REPÚBLICA DE COLOMBIA
SUPERINTENDENCIA DE INDUSTRIA Y COMERCIO

Oficio N° 7753 de 30 de junio de 2020

Ref. Expediente N° NC2019/0002210

TÍTULO DE LA SOLICITUD: ***“FLUSH-BY RAPID SERVICE RIG (RSU) JLXJ60”***

Tabla 1. Comparación de las características técnicas esenciales, con las del estado de la técnica

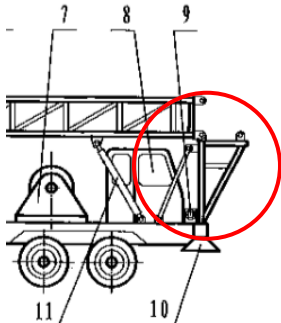
Características esenciales	D1	D2
Un equipo multifuncional de limpieza de tubería de producción (RSU) equipado con doble malacate que comprende:	Máquina de reparación de pozos de lavado de arena combinada de doble tambor (reiv. 1)	Una plataforma de trabajo de transmisión mecánica electrohidráulica de doble potencia se compone principalmente de una parte para movilizar y una parte operativa. (reiv. 1)
Chasis propulsado (1),	Chasis auto propulsado montado en un vehículo. (reiv. 1)	La parte para movilización incluye un chasis de automotor y una cabina (reiv. 1)
Un mástil (2) ensamblado sobre el chasis propulsado (1)	Torre de perforación (2) (reiv. 1, fig 1)  Figura 1	La torre (1) es de tipo telescópico hidráulico dividido, que se instala en la parte posterior del chasis (12). (reiv. 1, fig. 1)  Figura 1
Un malacate principal (7).	Un tambor principal (7) (reiv. 1)	El cabrestante (7) está instalado en el chasis (12) del vehículo todoterreno de servicio pesado. (reiv. 1)

El mástil (2) comprende una sección superior (12) y una sección inferior (13).	La torre de perforación (2) está compuesta por un cuerpo superior de torre de perforación conectado telescópicamente (12) y está compuesto por el cuerpo inferior (13) de la torre de perforación. (reiv. 1)	La torre de perforación (1) es de tipo telescópico hidráulico dividido, que se instala en la parte posterior del chasis (12). (reiv. 1)
En donde la sección superior (12) es telescópica.		
El equipo multifuncional de limpieza de tubería de producción (RSU) de la reivindicación 1 caracterizado porque la sección inferior (13) está conectada al chasis (1) por el soporte trasero (14).	El cuerpo inferior (13) de la torre de perforación está conectado al soporte trasero (14) de las partes superior y trasera del chasis autopropulsado montado en el vehículo (1). (reiv. 1)	La sección inferior (1) está conectada al chasis (12) por el soporte trasero. (fig. 1)  Figura 1

De acuerdo con la tabla anterior, las características esenciales del aparato de la reivindicación 1 habían sido divulgadas previamente en los documentos D1 y D2, por lo tanto, la materia reivindicada no es nueva.
